## **Rapport de l'Inspection des installations classées**

Visite d'inspection du 22/09/2022

**SERAFF**

Cette inspection s'inscrit dans le cadre de la réception partielle de la barrière de sécurité passive (BSP) du casier 2 de la fosse 8 (C2F8) de l'installation de stockage de déchets dangereux de SERAFF, avant la mise en œuvre de la barrière de sécurité active (BSA).

<p><i>Schéma de principe de la constitution de la barrière de sécurité passive</i></p>
<b>Type de suites proposées :</b> Sans suite
<b>Proposition de suites :</b> Sans objet

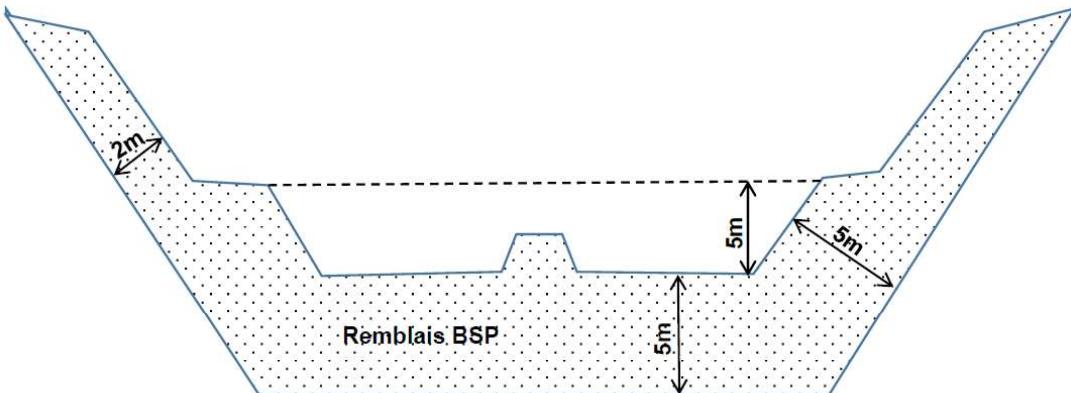
<b>Référence réglementaire :</b> Arrêté Préfectoral du 23/09/2020, article 9.2.5
<b>Thème(s) :</b> Risques chroniques, Cote de la BSP
<b>Point de contrôle déjà contrôlé :</b> Sans Objet
<b>Prescription contrôlée :</b>
<p>Le casier de la zone Ouest ne sera aménagé qu'après l'évacuation totale des matériaux alluvionnaires actuellement présents. Une fois les matériaux évacués, le terrassement du fond de forme permettra d'atteindre la cote de 5 m NGF, à la base de la barrière de sécurité passive.[...]</p> <p><b>Constats :</b> D'après les plans de relevés topographiques fournis par l'exploitant par courriel du 21/09/2022, le point bas au niveau de l'assise du remblai de la BSP est à 5,92 m NGF.</p> <p>Les plans montrent que l'épaisseur d'argiles entre l'assise du remblai de la BSP et le fond de forme de la BSP prêt à recevoir la barrière de sécurité active varie de 5,04 m à 5,22 m en fond du casier, et de 5,01 m à 5,10 m du fond du casier jusqu'au premier replat à 5 m de hauteur à l'Est et au Sud du casier. Cette couche d'argile varie entre 2,02 m et 2,15 m d'épaisseur au-delà de 5 m de hauteur (épaisseur consultée sur les plans de coupes).</p> <p>Enfin, l'inspection constate par calcul entre les points hauts des premiers replats Est et Sud, et les points bas du casier en pied de pente, que les argiles ont été mises en couche d'épaisseur de 5 mètres, sur 5 mètres de hauteur.</p> <p>Les argiles mises en œuvre sur 2 mètres d'épaisseur seront recouvertes d'un GSB sur la hauteur restante, afin d'atteindre une équivalence en flancs de la BSP.</p>
